**ÓRGANO DE CONTROL INSTITUCIONAL
MUNICIPALIDAD PROVINCIAL DE PALLASCA**

**INFORME DE VISITA DE CONTROL
N° 002-2026-OCI/0341-SVC**

**EJECUCIÓN DE LA OBRA: “CONSTRUCCIÓN DE PRESA; EN
LA INFRAESTRUCTURA DE MURO DE CONTENCIÓN EN LA
REPRESA TUCTUBAMBA EN EL CENTRO POBLADO
FERRER, DISTRITO DE BOLOGNESI, PROVINCIA DE
PALLASCA, DEPARTAMENTO DE ÁNCASH”
CON C.U.I. N° 2657736**

IMÁGENES N°S 3, 4, 5 Y 6
PRESENCIA DE OQUEDADES O CANGREJAS EN LA PANTALLA DEL MURO DE CONTENCIÓN

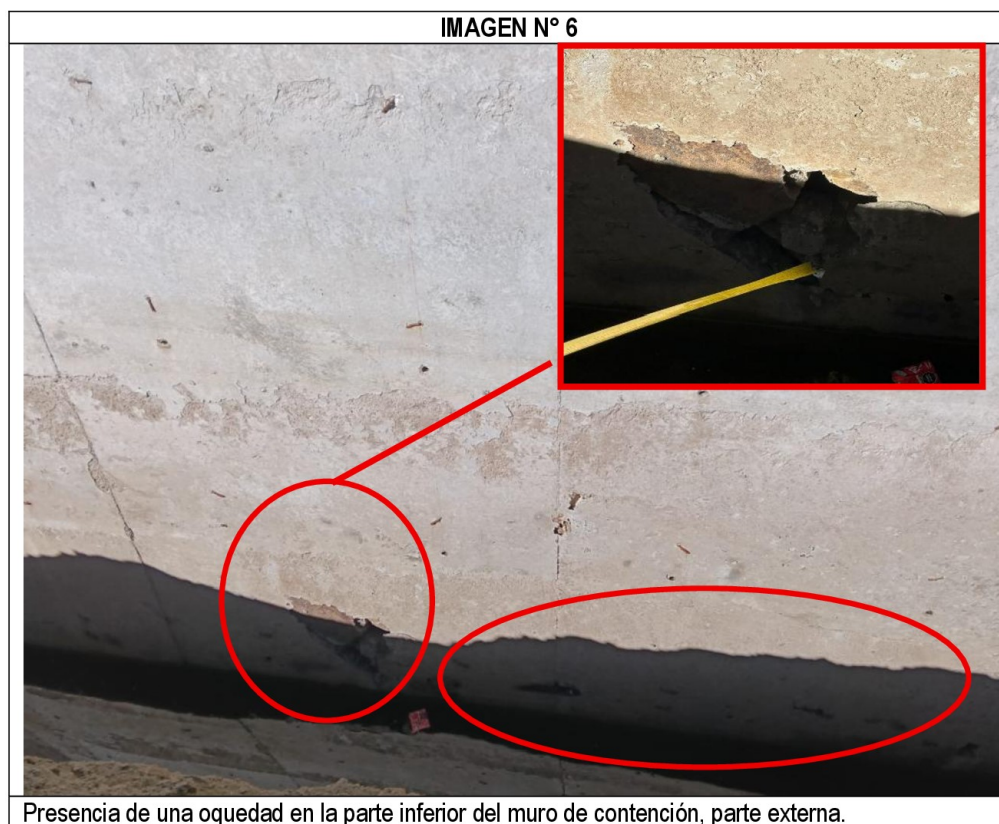
Las oquedades o cangrejas ubicadas en la parte inferior y central (parte externa) e interior del núcleo de la pantalla del muro de contención evidenciarían que la piedra grande no se encontraría embebida de manera homogénea dentro de la pasta de cemento; por lo que, la presencia de estas oquedades podría generar una reducción de la sección efectiva resistente, alterar el comportamiento monolítico del elemento estructural y generar zonas preferenciales para el ingreso y circulación de agua a través del cuerpo del muro.

Esta deficiencia en el muro se constató mediante verificación directa en campo, siendo que, dos de las oquedades registran profundidades de 40 cm y 20 cm aproximadamente hacia el interior del núcleo de la estructura, tal como se evidencia en las imágenes siguientes:

Al respecto, se evidencia que la subpartida, mampostería de piedra mezcla $f'c = 175 \text{ kg/cm}^2 + 60 \%$ de piedra grande, ejecutadas en la pantalla de la represa, no se hizo conforme las especificaciones técnicas, lo cual no asegurarían la impermeabilización de la represa y afectarían directamente el objetivo del proyecto de represar el agua.

**IMÁGENES N°S 7, 8, Y 9
RESANES EN LA PANTALLA DEL MURO DE CONTENCIÓN**

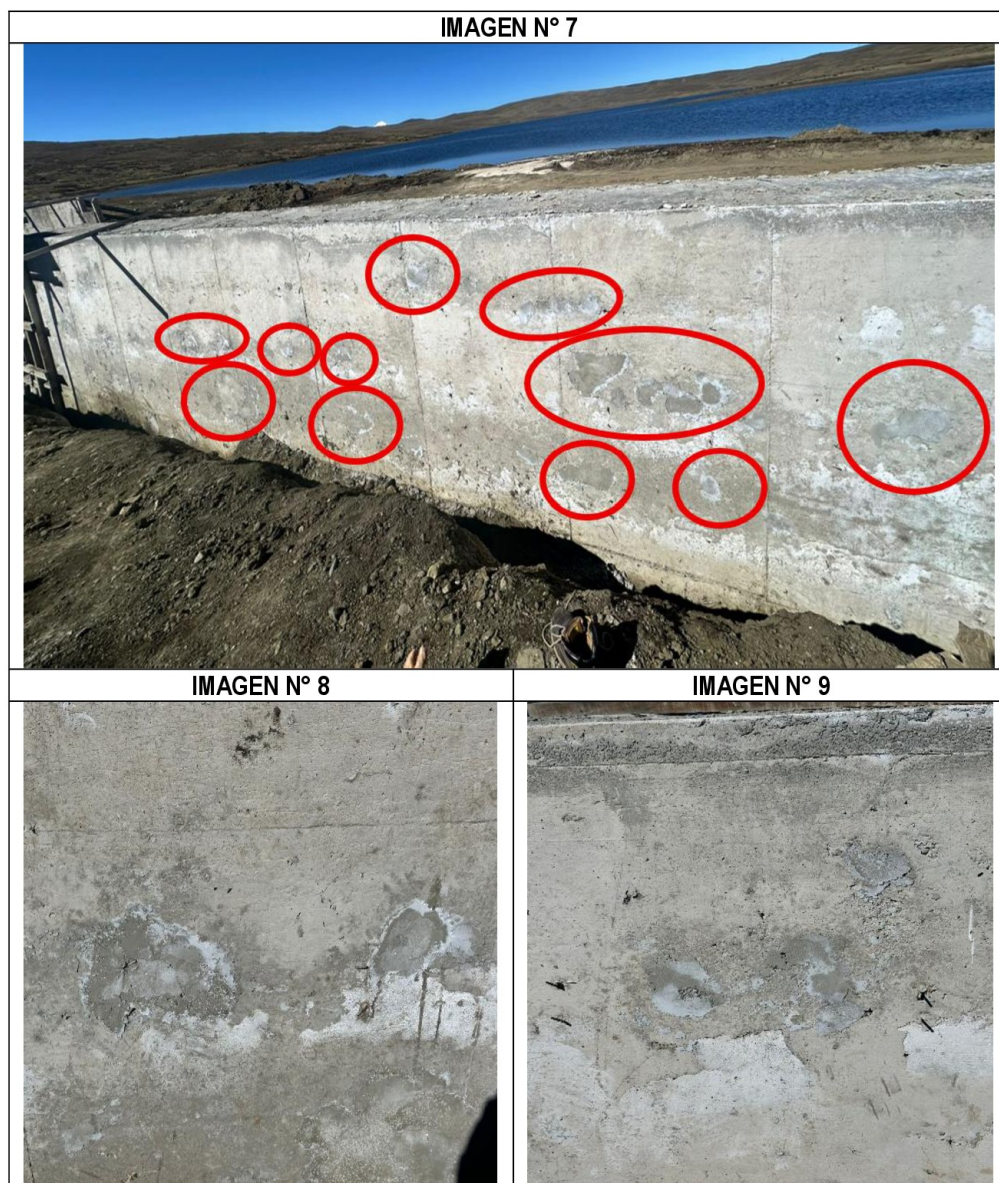
En la pantalla del muro de contención, parte externa, se constató la presencia generalizada de parches y tarrajeos, esta condición impide verificar visualmente la calidad superficial real del concreto colocado y limita la identificación de eventuales defectos constructivos subyacentes, los cuales no pudieron ser verificados visualmente debido a la presencia de resanes superficiales. Lo descrito se muestra en las siguientes imágenes:

Al respecto, se evidencia que la subpartida, mampostería de piedra mezcla $f'c = 175 \text{ kg/cm}^2 + 60 \%$ de piedra grande, ejecutadas en la pantalla de la represa, no se hizo conforme las especificaciones técnicas, lo cual no asegurarían la impermeabilización de la represa y afectarían directamente el objetivo del proyecto de represar el agua.
